**Nota van beantwoording
zienswijzen
bestemmingsplan
“Woningbouwlocatie Treurniet”
(incl. staat van wijzigingen)**

Onderwerp: Reactie op zienswijzen 'water' Maalderij Treurniet

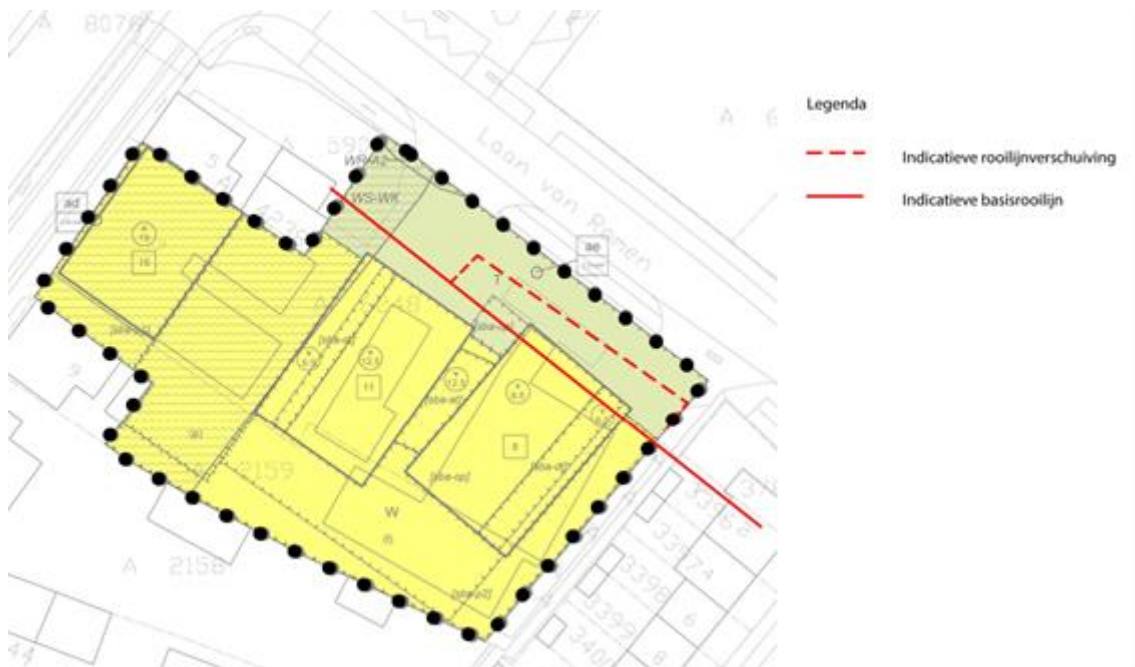
- c. Ruimte voor groen ontbreekt in het plan. Een onbebouwde groenstrook achter Rodenrijseweg 9 ontbreekt.

In navolging van het ambitiedocument zal het binnenterrein tussen de nieuwe gebouwen en de aangrenzende percelen aan de Willem-Alexanderlaan en Rodenrijseweg 11 worden ingericht als tuin. In het juridisch bindende deel van het bestemmingsplan hebben deze gronden binnen de woonbestemming een aparte functieaanduiding 'tuin' verkregen. Binnen deze aanduiding zijn geen (bovengrondse) bouwwerken toegestaan (met uitzondering van bijvoorbeeld plantenbakken, bankjes, erfafscheiding, pergola, etcetera). Op een deel van deze gronden mag wel een ondergrondse parkeergarage worden gebouwd. Op het dak van de parkeergarage zal een grondlaag (30-50cm) worden gelegd die voldoende is om gras te kunnen aanbrengen. Indien bomen of struiken worden geplaatst, zal dit in bakken worden gedaan. In de Regels is bepaald dat op de onbebouwde delen van het dak van de parkeergarage binnen de aanduiding 'tuin', gras of een andere vorm van beplanting gerealiseerd en in stand gehouden, met uitzondering van de delen van het dak waar een privéterras bij de woningen wordt gerealiseerd. Verder hebben de gronden aan de zijde van de Laan van Romen de bestemming 'Tuin'. Wij zijn van mening dat hiermee wordt voldaan aan de ambitie.

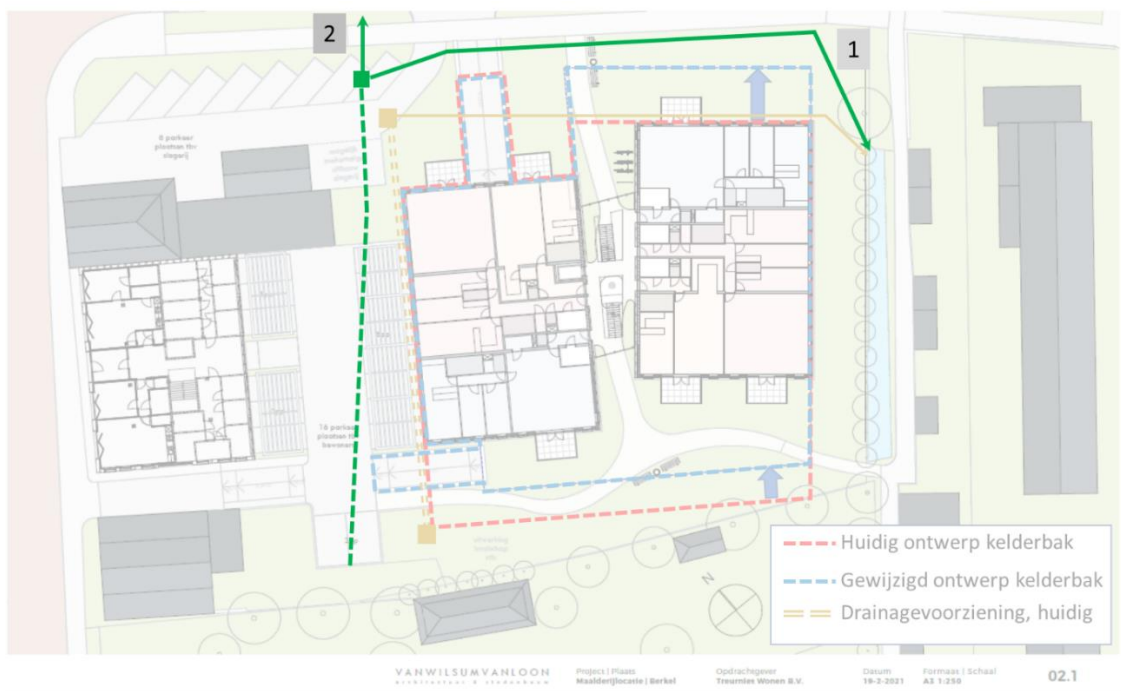
Uit het rapport volgt dat de kelderbak in de tijdelijke en gebruiksfase een barrièrewerking kan geven en dat dit tot grondwateroverlast en/of onderlast kan leiden.

- Welke maatregelen worden in de bouw- en aanlegfase geadviseerd om negatieve effecten te compenseren?
- Zorgen deze maatregelen ervoor dat de (negatieve) effecten afdoende worden gecompenseerd, zodat omwonenden niet worden geconfronteerd met grondwateroverlast/onderlast, mede gelet op maaiveldverschillen in en rondom plangebied?

Vraag a: Maatregelen bouw- en aanlegfase ter compensatie van negatieve effecten

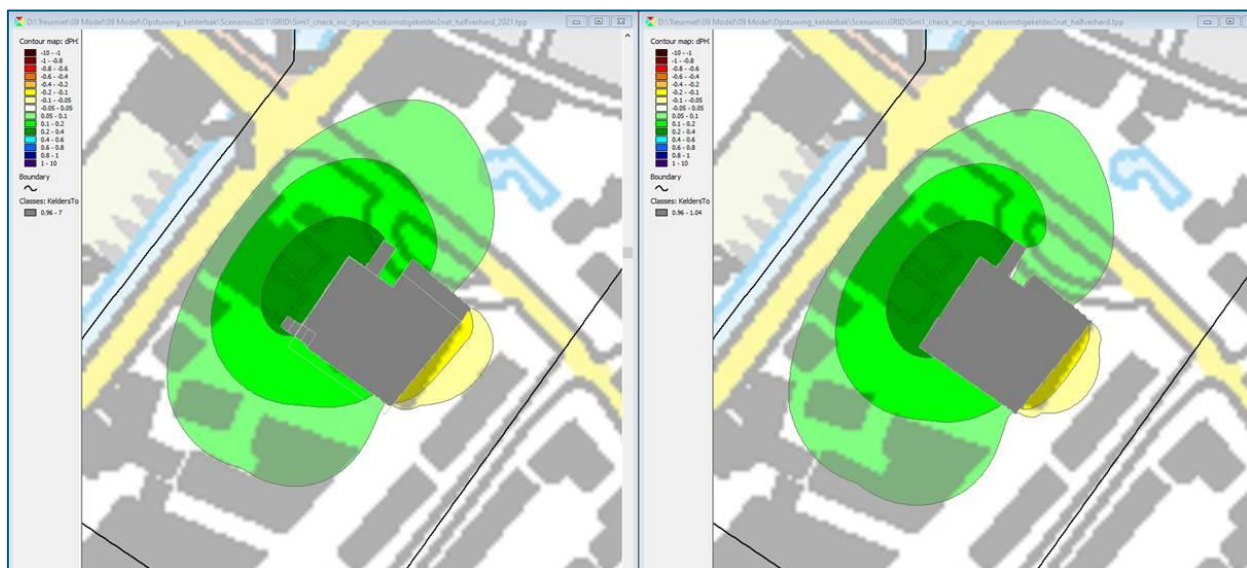
Figuur I-1 geeft het berekeningsresultaat weer van situatie A (linker figuur). De rechterfiguur geeft het berekeningsresultaat weer behorend bij het oude ontwerp. Figuur I-2 geeft het resultaat weer van de verschilberekening tussen oud en nieuw ontwerp.

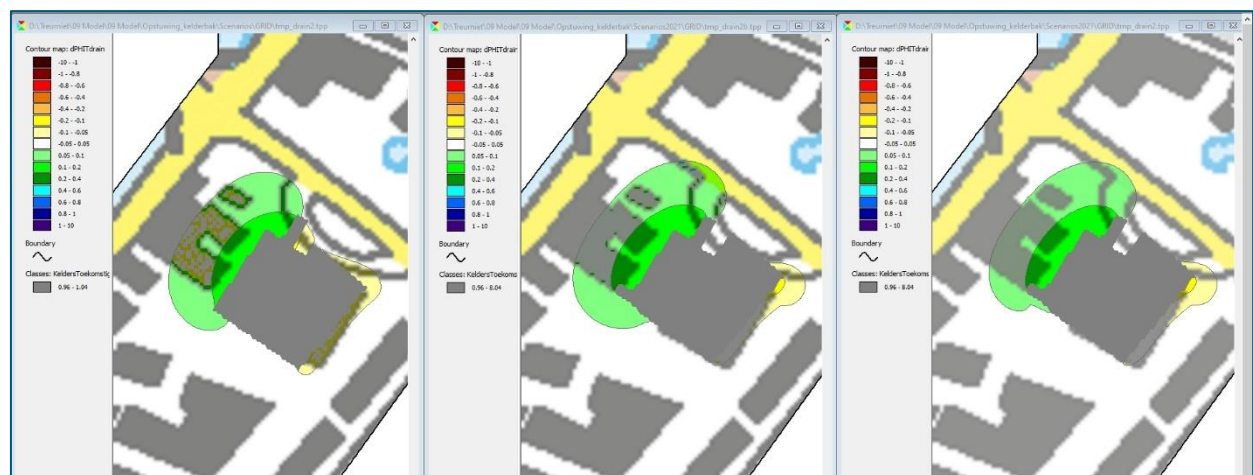
Figuur I-4 geeft de situatie weer voor het nieuwe ontwerp. De middelste figuur betreft de situatie waarbij de drainage tot aan de hellingbaan is geprojecteerd. De rechter figuur geeft de situatie weer waarbij de drainage ook is doorgetrokken tot voorbij de hellingbaan. In beide berekeningen is het drainageniveau gelijk gehouden aan dat van de berekening vanuit het oude ontwerp (figuur rechts).

Figuur I-5 Berekeningsresultaat verschilberekening oud en nieuw ontwerp. Situatie bij natte omstandigheden en met drainage. Groen betekent een grondwaterstandverhoging in het nieuwe ontwerp ten opzichte van het oude ontwerp. De maten zijn in meters

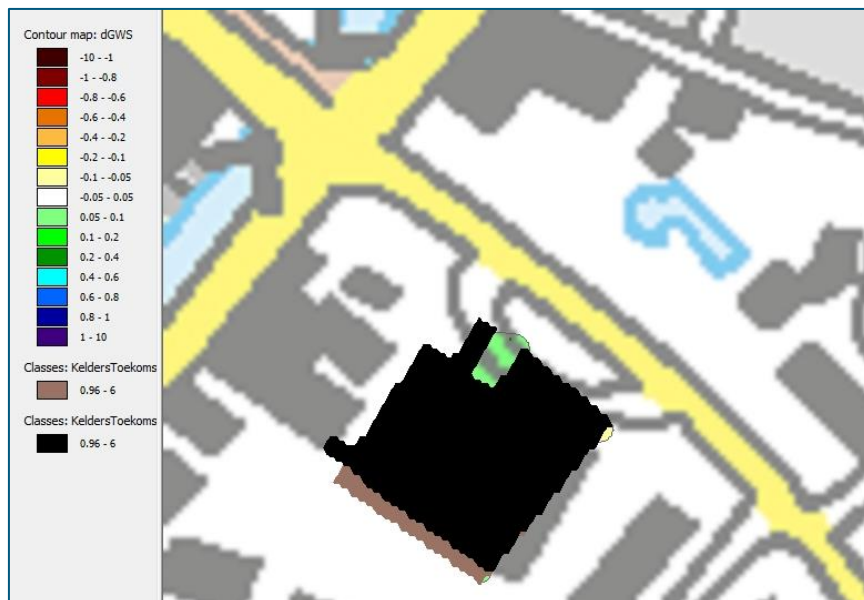
Figuur I-5 toont het resultaat van de verschilberekening tussen oude en nieuwe ontwerp. De verschillen aan de west-, oost- en zuidzijde zijn nihil (minder dan 5 cm). Alleen aan de noordzijde, in de 'nis' tussen hellingbaan aan de zijde van de Laan van Romen en kelderbak (zie de groene arcering in figuur I-5) komt de grondwaterstand iets hoger te liggen omdat de bak in de berekening iets opschuift ten opzichte van de drainage.

De berekening toont aan dat de werking van de drainage niet significant anders wordt dan in de situatie met het huidig ontwerp. De verschillen in effect (bij gelijkblijvend ingesteld drainagepeil) bedragen ordegrootte maximaal 5 cm. Vanwege deze beperkte verschillen en omdat het drainageniveau instelbaar zal dit geen merkbaar extra effecten hebben voor de omgeving.
